機 種	高圧真空遮断器

三菱高圧真空遮断器接触子変更のお知らせ

発行日付	2018 年 3 月	件名	三菱高圧真空遮断器 接触子変更のお知らせ	三菱電機(株)受配電システム製作所 (担当)機器営業課 (TEL)0877-24-2075 〒763-8516 香川県丸亀市蓬莱町 8 番地

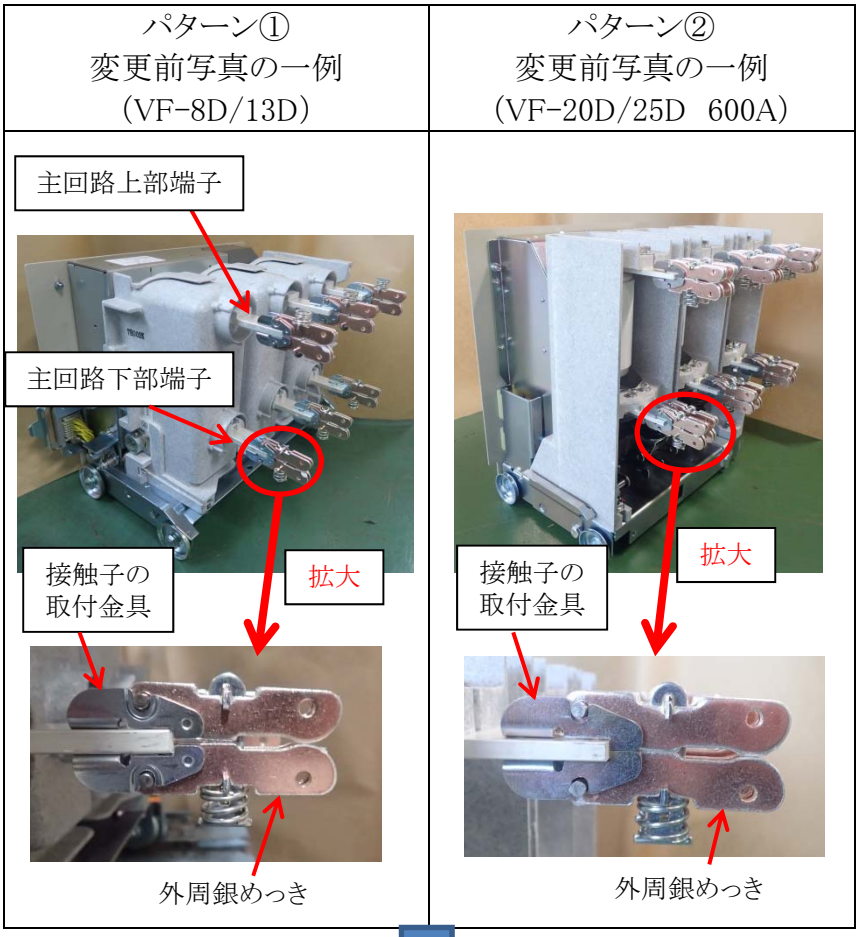
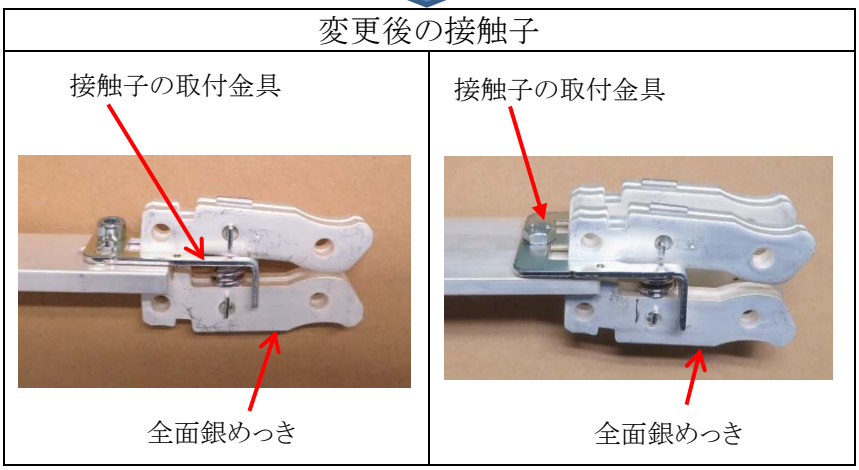
1 項による対象機種の接触子の統一化に伴い接触子の形状及び銀めっき範囲（外周めっき→全面めっき），接触子の取付金具が変わります。

VCB の性能には影響ありません。

変更前後において互換性もあります。ただし，変更前の接触子の部品交換時は本体側の主回路上部/下部端子の交換を伴います。

※接触子の部品交換時は，工場持ち帰りにて交換となります。
